Saksnr	Sakstittel	Lukket
PS 14/32	Forslag til endring av reguleringsplan for Del av Uthaug havn

Forslag til endring av reguleringsplan for Del av Uthaug havn**Vedlegg:**

Høringsuttalelse - Forslag til endring av reguleringsplan for delområde av Uthaug havn - Ørland kommune - Sør-Trøndelag fylke

REGULERINGSENDRING
DEL AV UTHAUG HAVN
DETALJPLAN

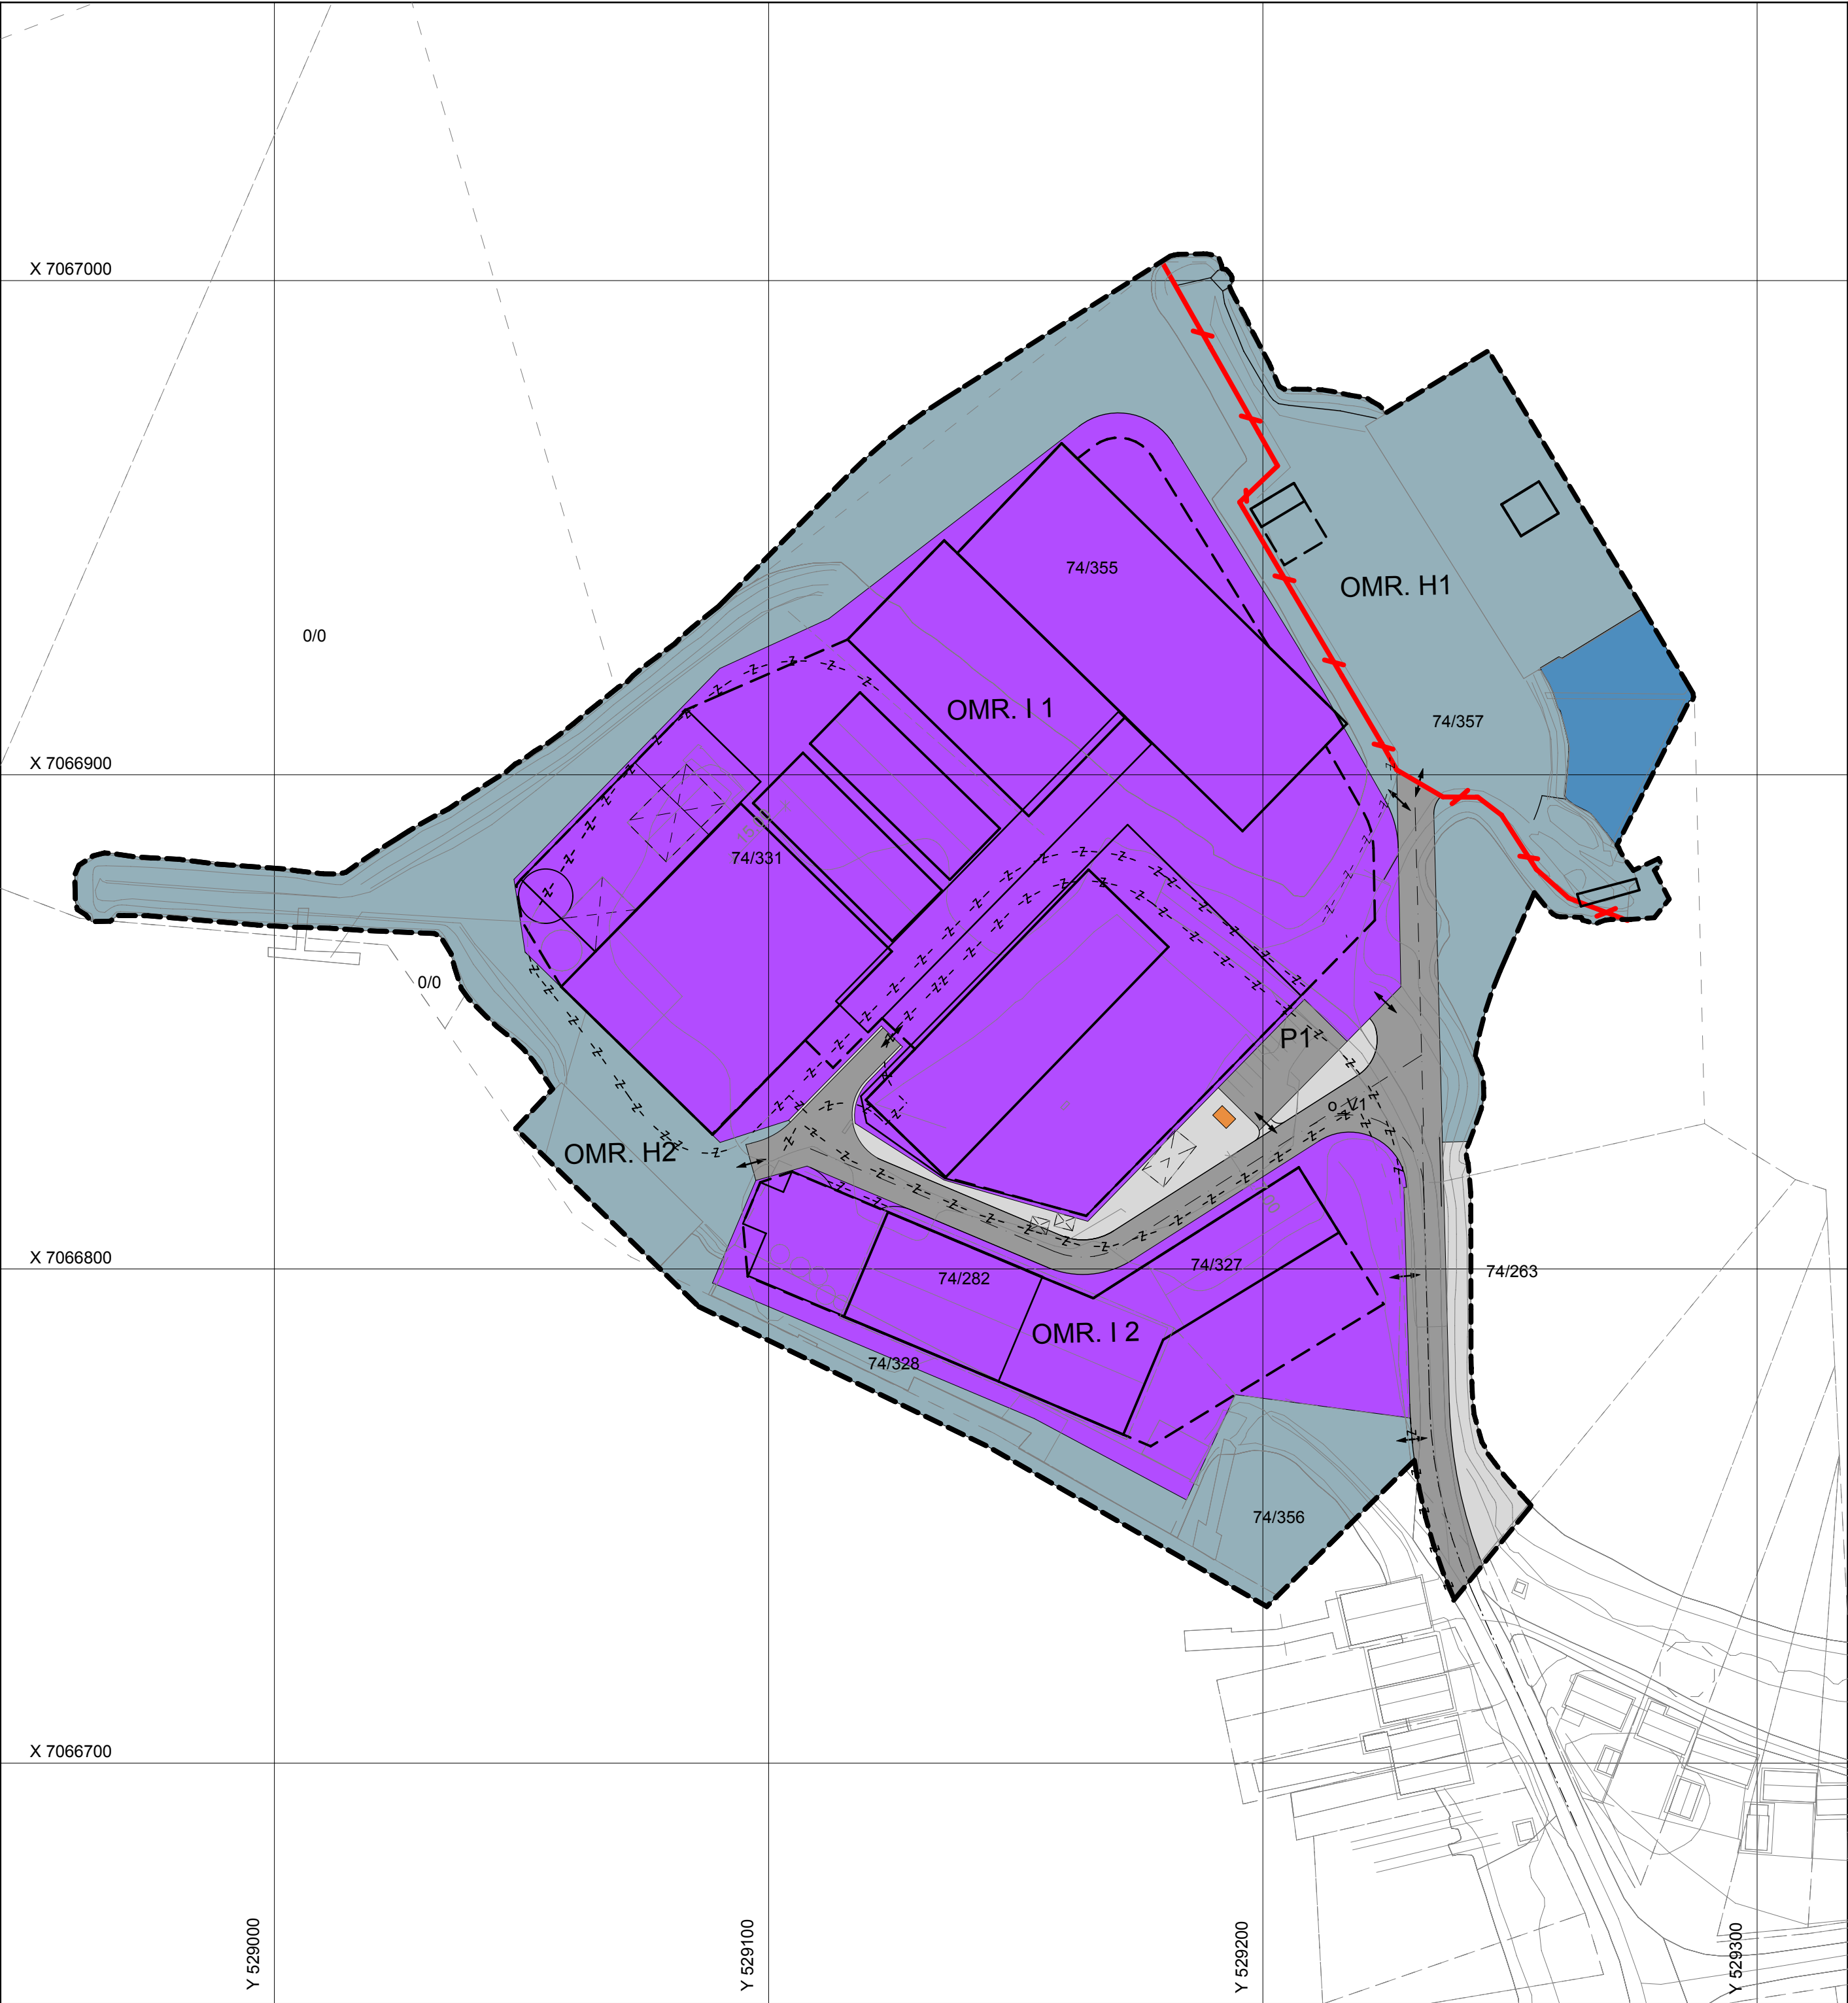
Uttalelse i brev datert 17.09.14 fra Kystverket Region Midt-Norge
Kystverket har ulike kommentarer og forutsetninger til planendringen, bl.a. at det reguleres snuplass i enden av offentlig veg, og at det bør legges inn byggegrenser på regulert industriformål. Videre at svingradiuser er store nok for lastebiler. Kystverket har ingen innvendinger til byggehøyder. Omkringliggende bolig- og fritidsbebyggelse kan ikke forvente at havna skal nedklassifiseres for å hindre naturlig utvikling av havna.

Grøntvedt Pelagic sitt behov for utbygging av nytt fryselager SØ for offentlig kai innebærer reduksjon av dagens regulerte havneområde på land, mot havnebassenget. Avstanden til deres storbygg på nordsiden er liten og gjør vegløsningen forbi krevende for vogntog som skal kunne passere her.

Havneområdet skal være åpent for offentlig ferdsel og ikke oppfattes som del av bedriftsområdet. Etter vår mening er dette ikke en optimal løsning og må gjøres åpnere ved å utvide off.veg/havn rundt de to respektive bygghjørna som er vist i plankartet. Vi mener at i tillegg må off.snuplass kunne innpasses med stor nok lengde inn mellom bygga (NØ/SV-retning). Da med lang nok strekning til å rette opp et vogntog før rygging og selv om sikt kan være problematisk pga hallen som er oppsatt øst for. Vår vedlagte kartskisse, synliggjør større bredde på svingareal (kort skrå rettlinje på veg forbi bygghjørnene og samtidig avsatt til off.veggrunn nærmere/inntil bygghjørner). Vegarealet i S-svingen må ha større bredde enn rettstrekningene inn mot S-svingen.

Slike bør inntas i planen selv om mange pga sterk utnytting vil være samme som dagens vegglinje.

Planforslaget er revidert i samsvar med Kystverkets anbefalinger/merknader.

REVISJONER	DATO	SIGN.	REVISJONER	DATO	SIGN.
Kjøreveg justert, byggegrenser lagt inn	18.09.14	las
